SERVICE-INFO

Ändringar i utseende hos spännenhet 534 0100 20

534 0100 20

Bild 1: 534 0100 20 – nytt utförande

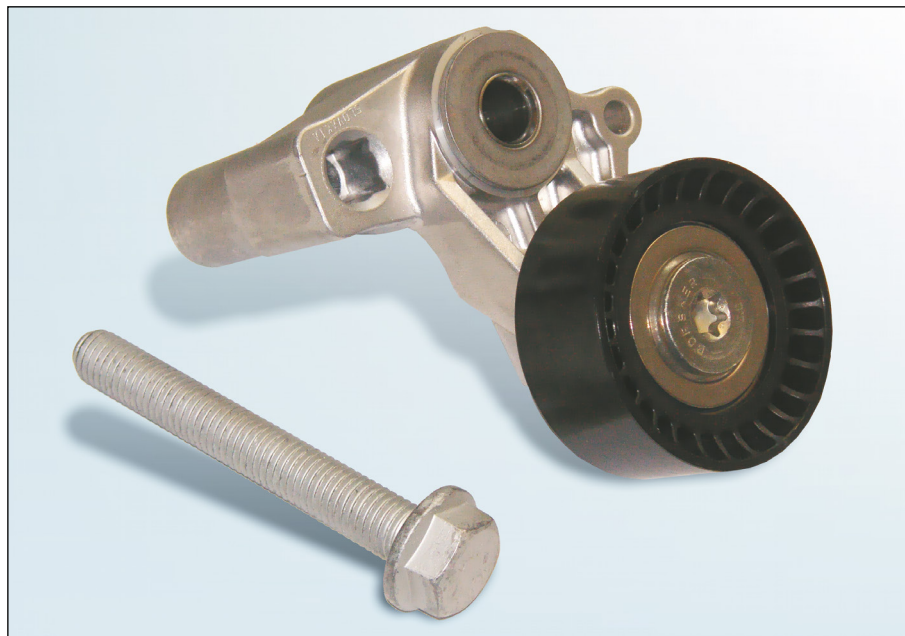
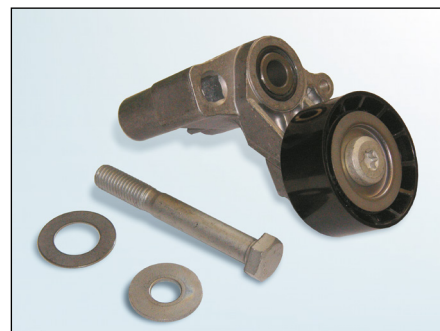
Inom ramen för kontinuerlig vidareutveckling av våra produkter, har utförandet ändrats hos sträckarrulle **534 0100 20**. Hittills lösa tillbehör (brickor) är numera fast monterade på spännenheten. Förutom detta har fästskraven ändrats.

Under en övergångsfas kan det förekomma att båda utförandena levereras. Båda varianterna uppfyller de tekniska specifikationerna och kan användas utan begränsningar.

Hos det nya utförandet får endast den nya skruven användas. Andra skruvar, eller den gamla typen av skruv, får inte användas!

Använd det åttdragningsmoment som föreskrivs av fordonstillverkaren vid åttdragning av fästskruvorna!
